## 弊社製テールゲートリフタのサービスキャンペーン実施に関するお知らせ

さて、この度弊社のテールゲートリフタ（荷役装置）の一部機種に対し、サービスキャンペーンを実施する旨、国土交通省に通知しましたのでお知らせいたします。

## 改善箇所説明図

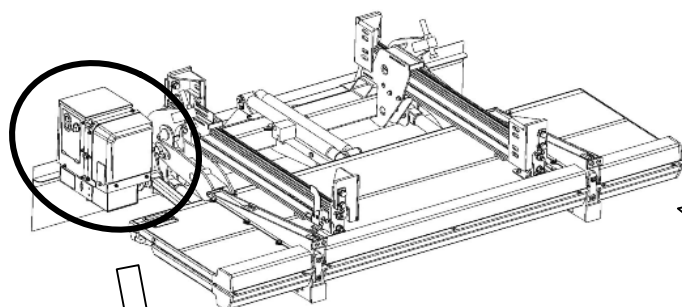
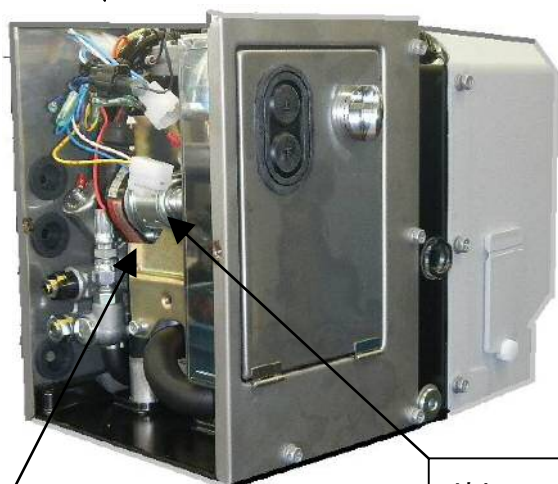
不具合発生箇所

テールゲートリフトの油圧発生装置（パワーユニット）内のリレーにおいて、取付角度が不適切なため、ON-OFF時に発生するスパーク粉が堆積することがある。そのため、堆積したスパーク粉を經由して漏電が発生し、そのままの状態で使用を続けると、リレーが発熱して損傷し、テールゲートリフトが停止するおそれがある。

改善変更後

全車両、リレーを新品に交換するとともに、リレーの取付角度を変更する。

改善実施済車には、油圧発生装置カバー内側に識別シール（緑色）を貼り付ける。
